**Projet de construction du poste Saint-Patrick à 315-25 kV dans l'arrondissement
Le Sud-Ouest à Montréal**

**Réponse à la demande de renseignements de la Commission du BAPE lors de la première
partie de l'audience publique**

10 juillet 2015

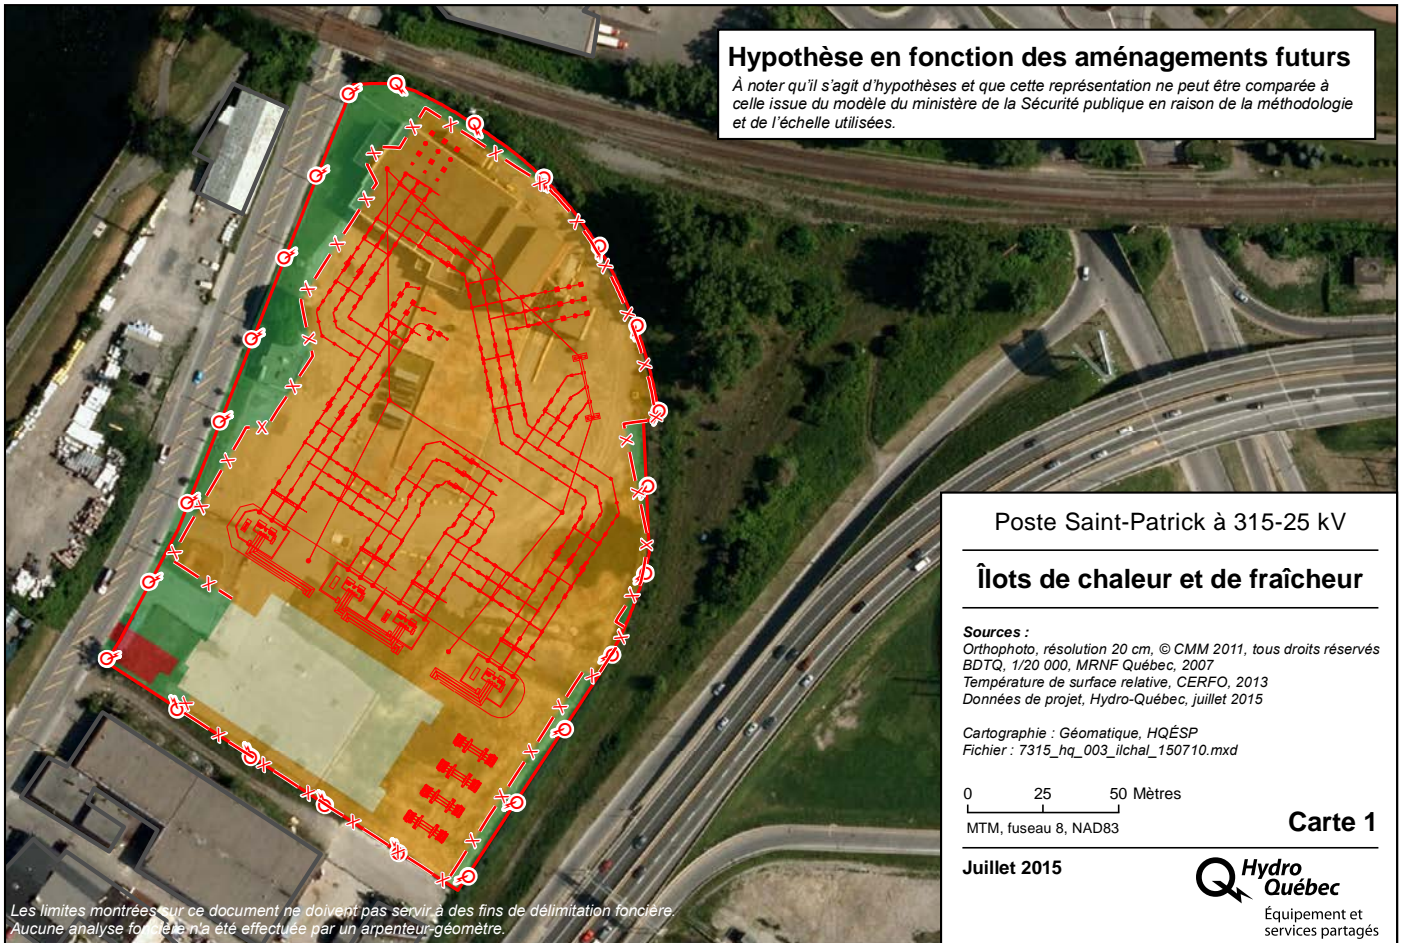
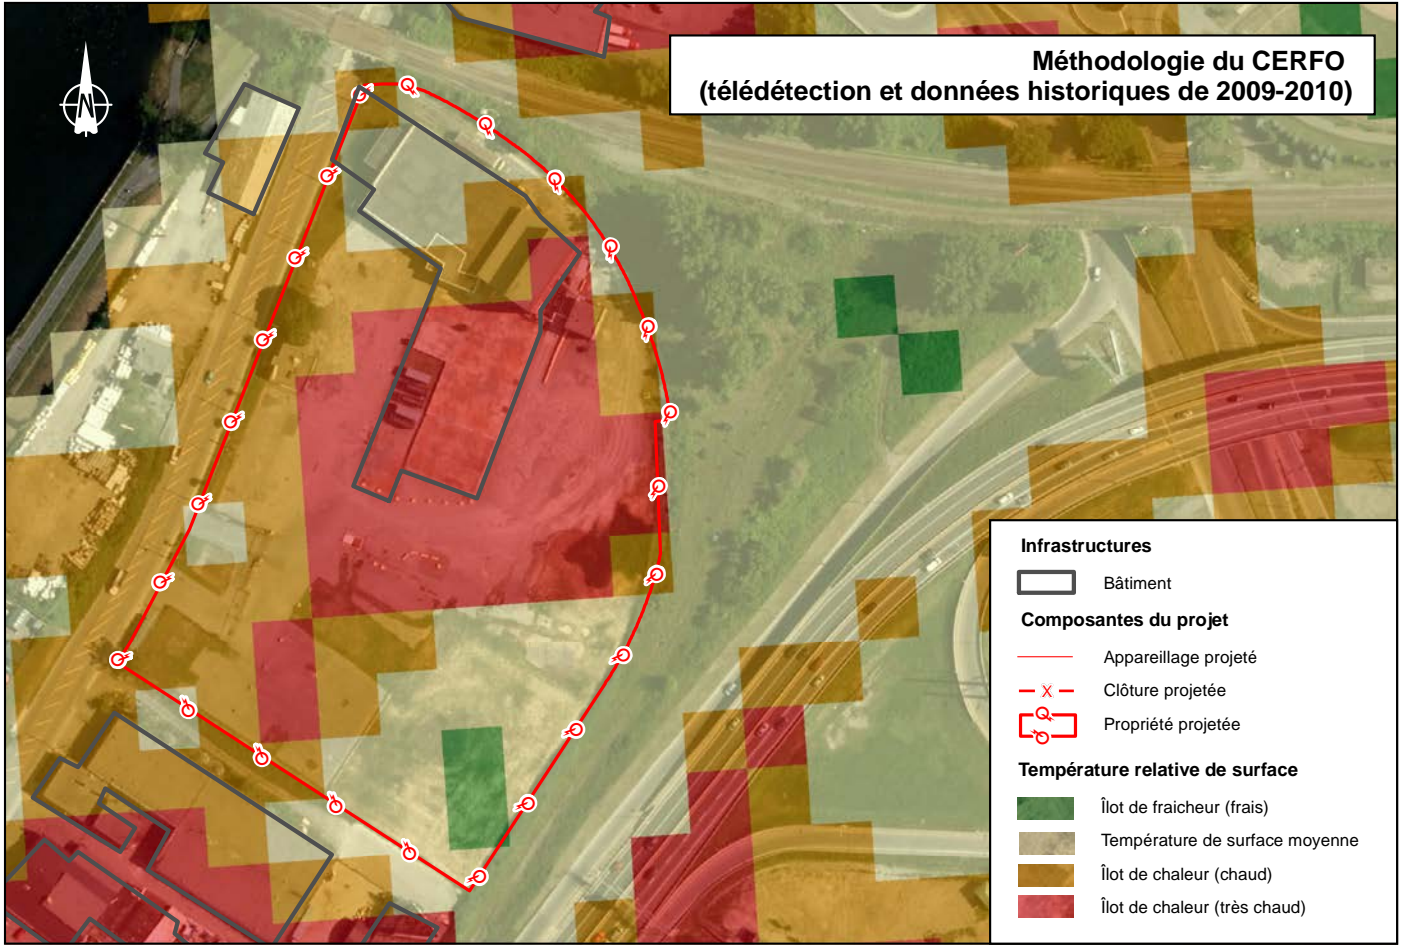
1. La cartographie des îlots de chaleur du ministère de la Sécurité publique indique que le site prévu pour la construction du poste est un îlot de chaleur. Veuillez indiquer l'importance actuelle de ce site pour ce phénomène et simuler et quantifier la contribution envisagée du terrain une fois le projet complété et confirmer si l'impact de cet îlot de chaleur serait augmenté ou diminué une fois le projet terminé.

Hydro-Québec a consulté la cartographie réalisée par le ministère de la Sécurité publique ainsi que la méthodologie utilisée pour bâtir le modèle représentant les îlots de chaleur à l'échelle de la province. La méthodologie utilisée ne donne pas des valeurs de température exactes mais des valeurs relatives. Ainsi, les valeurs obtenues sont divisées en 9 classes, 1 à 9, 1 étant le plus frais et 9, le plus chaud. Selon les auteurs, les classes 1 à 4 sont des îlots de fraîcheur, les classes 5 à 7 sont dites neutres et les classes 8 et 9 sont des îlots de chaleur.

Deux autres couches sont aussi créées par les auteurs, issues de celles des températures de surface : îlots de chaleur et îlots de fraîcheur. Ce sont ces deux couches, ainsi que la couche des surfaces neutres qui sont illustrées dans la « Méthodologie du CERFO » dans la partie supérieure de la carte 1 ci-jointe. On constate en effet que le site ciblé pour le poste projeté représente un îlot de chaleur. Toutefois, en superposant les couches du modèle à l'orthoimage, il est difficile d'associer précisément les arbres aux îlots de fraîcheur et le bâti aux îlots de chaleur. Ces éléments d'incertitude s'expliquent principalement par l'échelle du modèle ainsi que la résolution des pixels.

Compte tenu de la méthodologie et de l'échelle utilisées dans le modèle de référence, il est impossible pour Hydro-Québec de simuler et quantifier la contribution envisagée du terrain une fois le projet complété. Toutefois, en se basant sur les indices de réflectance solaire des matériaux envisagés et des dernières optimisations apportées à l'aménagement du terrain, nous avons produit une « Hypothèse en fonction des aménagements futurs » dans la partie inférieure de la carte 1 ci-jointe. À noter qu'il s'agit d'hypothèses et que cette représentation ne peut être comparée à celle issue du modèle du ministère de la Sécurité publique en raison de la méthodologie et de l'échelle utilisées.

Par conséquent, Hydro-Québec considère que l'impact de cet îlot de chaleur serait diminué par rapport à l'état actuel du site ciblé pour le projet de poste Saint-Patrick, en considérant les matériaux qui seront utilisés pour l'aménagement du poste, soit :

- Toiture de couleur blanche;
- Gravier gris pâle pour l'enceinte du poste;
- Aménagement paysager bonifié;
- Espace de stationnement asphalté réduit.
